חוות דעת מומחה בית המשפט

ת.א. 35707-04-10

1. על פי החלטתו של בית משפט השלום בחיפה, בפני כבוד השופט, סגן נשיא, שלמה לבנוני, התמניתי לשמש מומחה בת.א. 35707-04-10, בעניין ליקויים, לכאורה, במשטח העץ סביב הבריקה בבית התובע, ברחוב הלבנה 1, קיסריה, הסיבות לקיומם, האחריות להיווצרותם ועלות תיקונם.

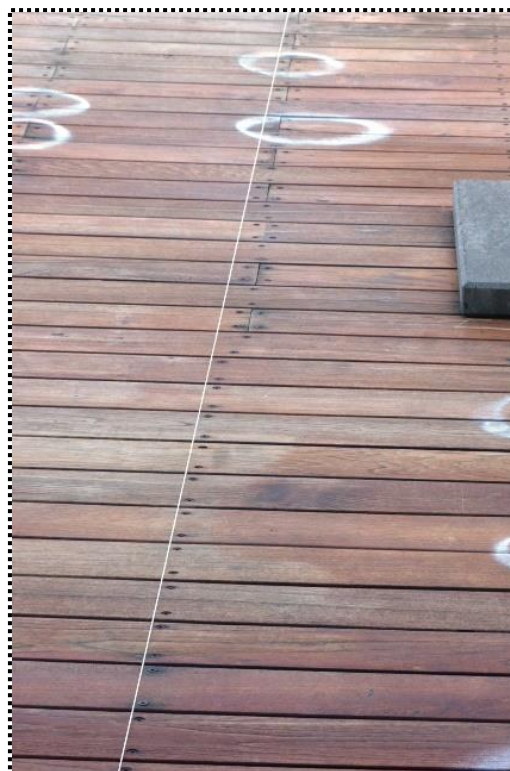
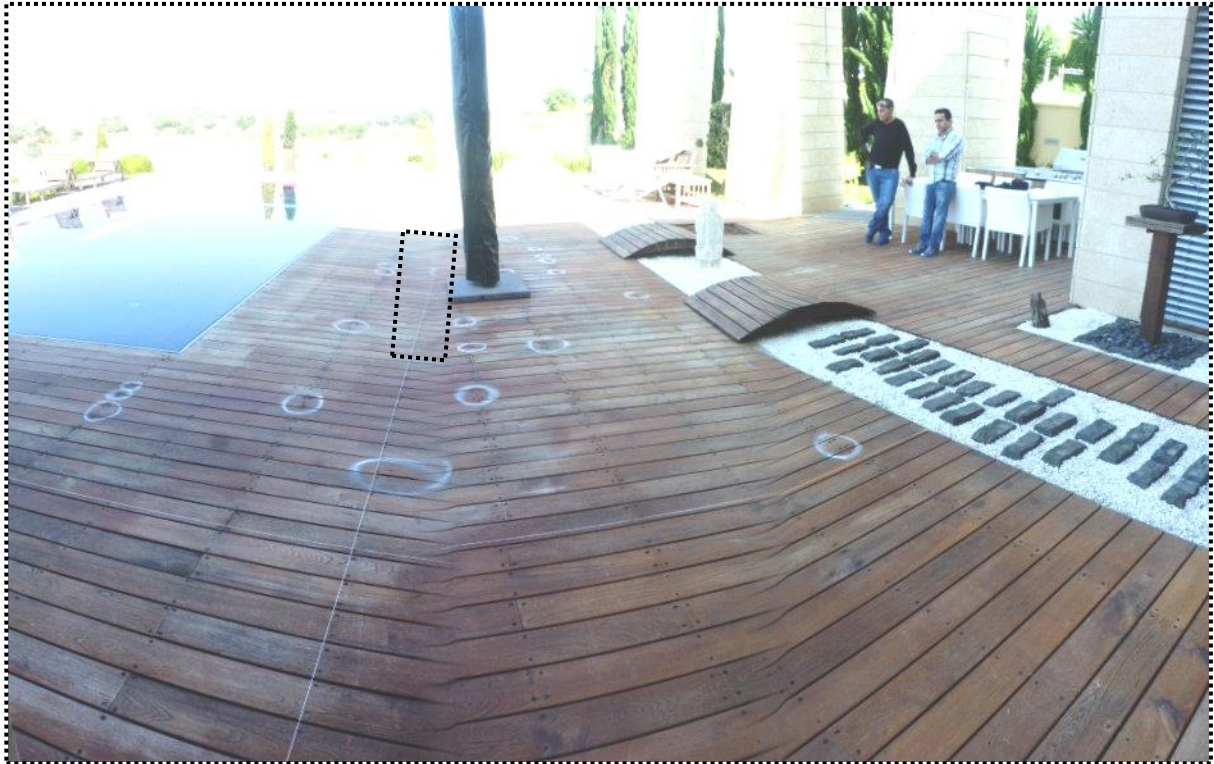
1.3. "חוסר אחידות במיקום ברגים. צפייה בדק מגלה, קווי ברגים מזוגגת ולא ישרה ולא

אחידה. הליקוי קיים בכל שטח הדק"

הברגים המקבעים את הלוחות לא נקדחו בקו ישר.

גם לאחר הסרת חוט הסימון, ניתן להבחין בסטייה של "קו" הברגים.

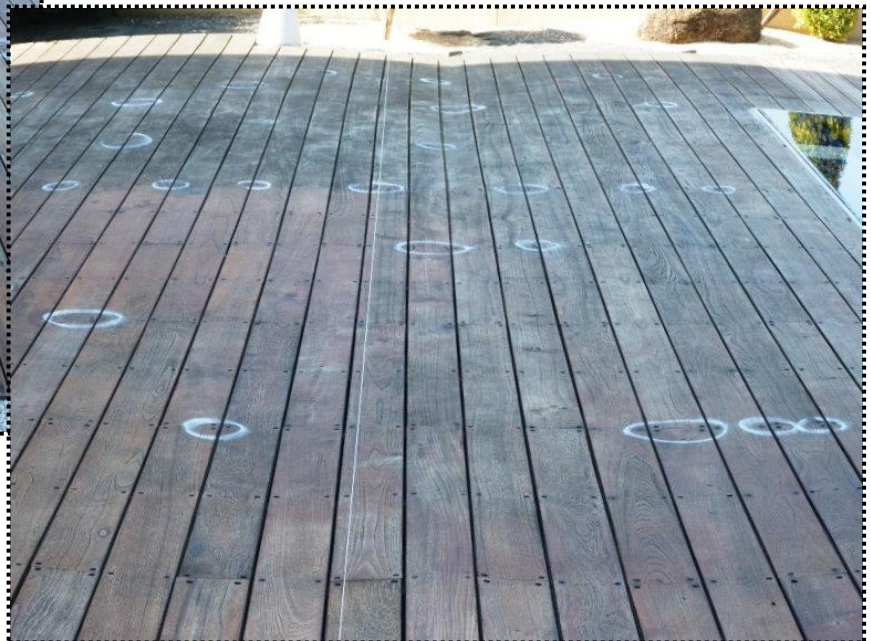
לטענת התובע הלוחות המקבילים לקיר הסלון לא הותקנו בקו ישר, אם כי בצורה
"מעוגלת".

לאחר הורדת קו הסימון, הסטייה אינה מורגשת.

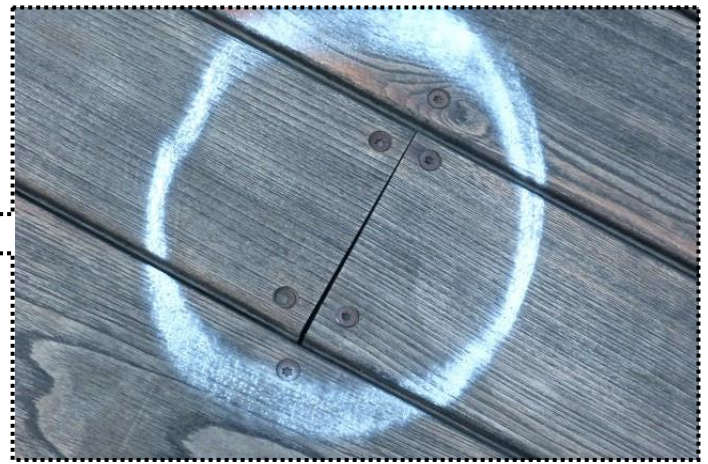
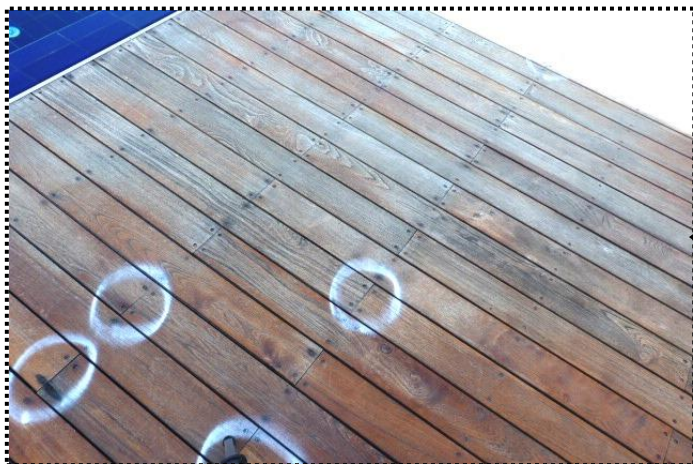
1.4. "חיבור וניסור לוחות עקום ולא אחיד. נצפה בקווי מפגשי חיבור ולוחות. הליקוי קיים בכל שטח הדק."

במספר מקומות ניתן להבחין בחיתוך לא ישר, הגורם לחיבור במרווח משתנה בין הלוחות.

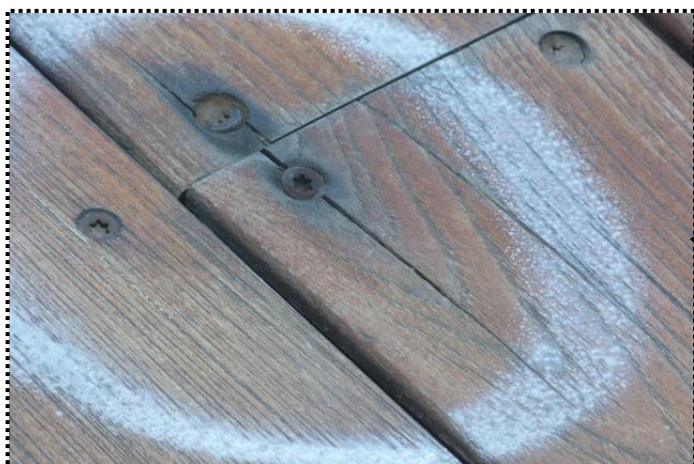
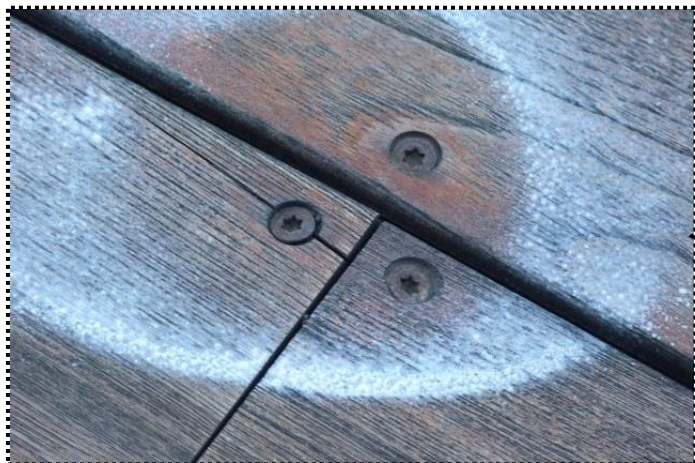
1.5. "קורות עומדות דקות ("ללא בשר") - לקבלת חדירת ארבעה ברגים. סביר לקבוע חלק ניכר מהברגים אינו חודר את הקורות באופן תקני, סודק אותם ובכך עלול בעתיד לגרור התנתקות או תזוזת לוחות. הליקוי קיים בכל שטח הדק."

נצפו סדקים בפינות הלוחות, במקום בו בוצע קידוח.

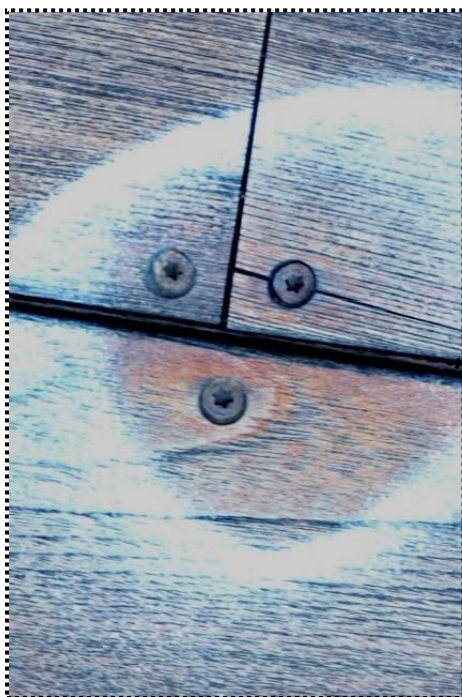
1.6. "חיתוך לוחות בגדלים לא זהים. צפייה בדק מגלה, קו חיבור אלכסוני, מזוגזג ולא אחיד. הליקוי קיים בכל שטח הדק."

המתקין, מר זכריה כהן, אישר כי הקידוח באלכסון גרם לסדיקת הלוחות, מאחר ולוח התשתית הינו צר מידי.

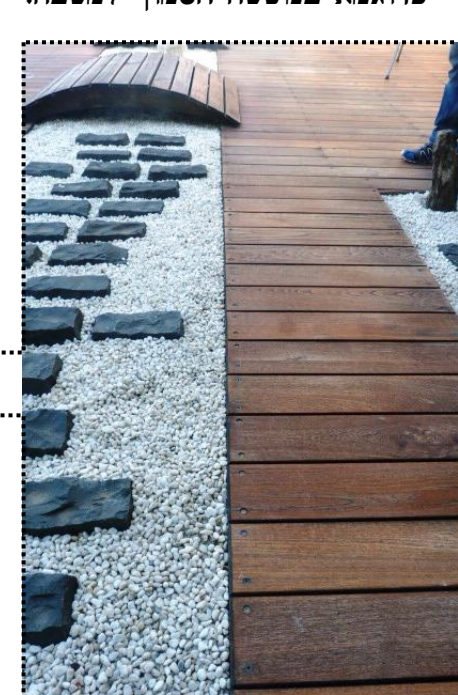
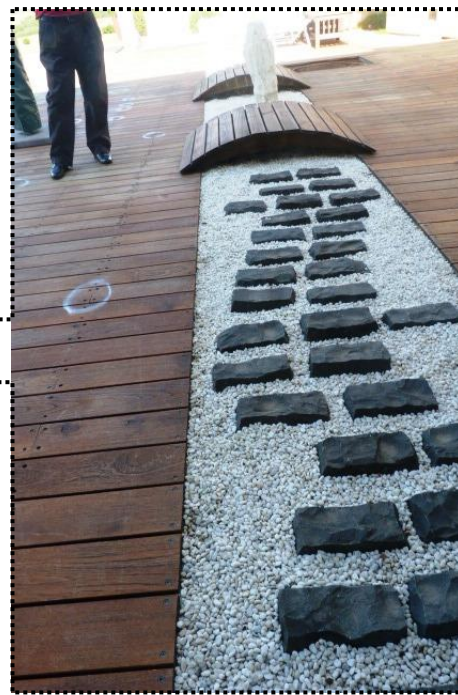
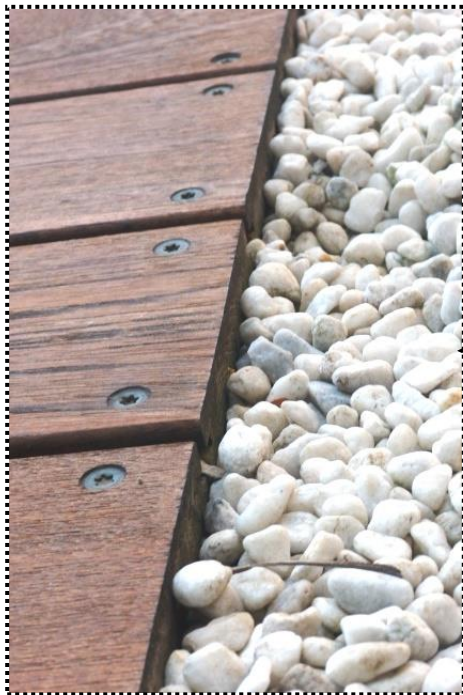
1.7. "לוחות קצה: בחלקן קיים "גרונג" ובחלקם לא. יגור פגיעה בלוחות."

לא בוצע "גרונג" לאורך שביל החציץ.

כדוגמא במשטח הסמוך למטבח.

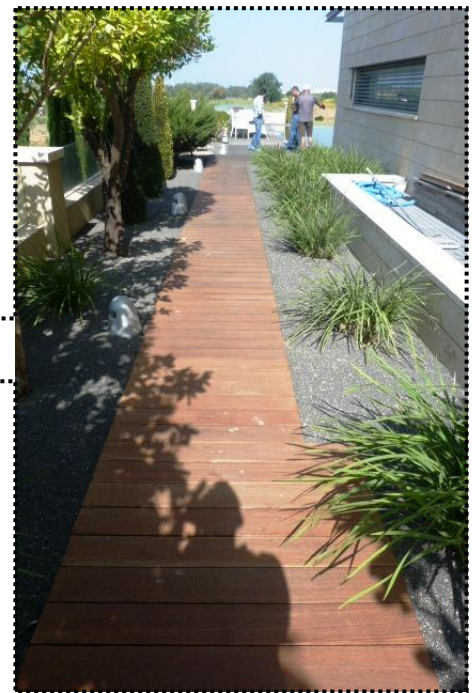
1.8. "חיבורים לקויים, לא מקצועיים, ניכרים ברווחים ואי דיוקים בקו מפגש קיר הבניין החיצוני הצפוני על עמודיו. לא הותקנו פגיונות".

1.9. "כל הליקויים הנ"ל מהווים ליקוי אסתטי ניכר ובולט לעין".
כל הליקויים המתוארים לעיל הם בגדר "ליקויים אסתטיים" כנטען על ידי המומחה מטעם התובע.
